# Asemakaavan selostus

27.3.2020 päivätty ja 7.1.2021 korjattu Oulun kaupungin Jäälin kaupunginosan korttelia 1024 sekä pysäköinti-, uimaranta-, puisto- ja vesialuetta koskeva asemakaavan muutos. (Rantakuja 10, Jäälin maja).

Kaavatunnus 564-2364  
Diaarinumero 2490/2018

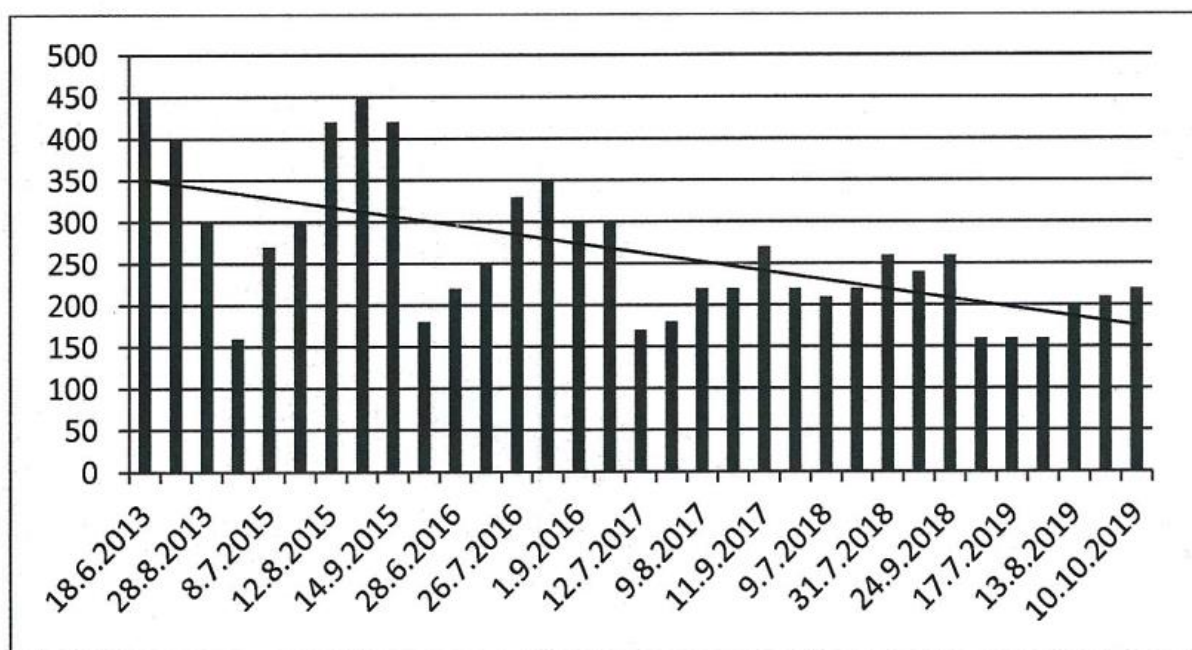
Oulu kaupungin yhdyskuntalautakunta on asettanut otsikossa sanotun asemakaavaehdotuksen nähtäville mahdollista palautteen antamista varten. Jäälin asukas-yhteisö (aik. Jäälin suuralueen yhteistyöryhmä) toteaa, että kaavan päätarkoitus – kuntalaisten käyttömahdollisuuksien varmistaminen alueella siinä tilanteessa, että alueella oleva tonttialue myydään – toteutuu ehdotuksessa hyvin. Yhteisö ilmaisee myös tyytyväisyytensä siihen, että sen luonnosvaiheessa antama palaute on otettu kaavaehdotuksessa pääosin huomioon.

Jäälin asukas-yhteisö kiinnittää vielä kuitenkin huomiota puistoalueen ohjeellisesti merkittyyn kevyen liikenteen väylään. Yhteisön mielestä merkintä tulee poistaa. Kaavassa osoitettava läpikulkuliikenne – ohjeellisenakin – rikkoo pahasti puistoalueen luonteen ja vaikeuttaa sen käyttämistä kaavassa tarkoitettuun yritystoimintaan. Asemakaavoitus on palautteeseemme antamassaan vastauksessa todennut, että kevyen liikenteen yhteydet vaativat vielä tarkempaa jatkosuunnittelua. On luontevaa, että liikkumisen ohjaaminen puistoalueella jätetään tähän jatkosuunnitteluvaiheeseen.

Kaavaehdotuksessa pidetään tärkeänä osoittaa kevyen liikenteen yhteys Huvilatieltä aina Laivakankaalle asti. Tämä tavoite toteutuu sillä, että kaavaehdotuksessa väylän sijainti osoitetaan rakennuksen ja Jäälinojan välistä kaavaehdotuksen mukaisesti. Tavoitteen toteutuminen ei edellytä vaihtoehtoista reittiä. Kaavassa on lisäksi tarpeen varmistaa, että mopoilla ajo suunnitellulla kevyen liikenteen väylällä kielletään, kuten kaavoittaja on vastauksessaan todennut.

Asemakaavaehdotuksessa on esitetty ohjeellinen puistokäytävä Jäälinjärven rantaan, joka noudattaa alkupäässä jo olemassa olevaa rantaan johtavaa puistokäytävää. Puistoalueille ei toki ole asemakaavassa paikallista osoittaa kulkureittien paikkoja, koska puistoalueelle voidaan rakentaa tarvittavat kulkuyhteydet ilmankin niitä. Asemakaavassa on kuitenkin hyvä osoittaa jo tiedossa olevat yhteystarpeet. Kuten tässä kaavassa, ne voidaan osoittaa myös ohjeellisina, jolloin yhteyksien sijainti tarkentuu myöhemmissä suunnitteluvaiheissa. Vaikka puistoaluetta voi luvan kanssa käyttää tulevan Jäälinmajan omistajan tai muiden tahojen järjestämiin tapahtumiin, ei puistoalue ole tarkoitettu yritystoimintaan. Muistutus ei aiheuta muutoksia kaavaehdotukseen.
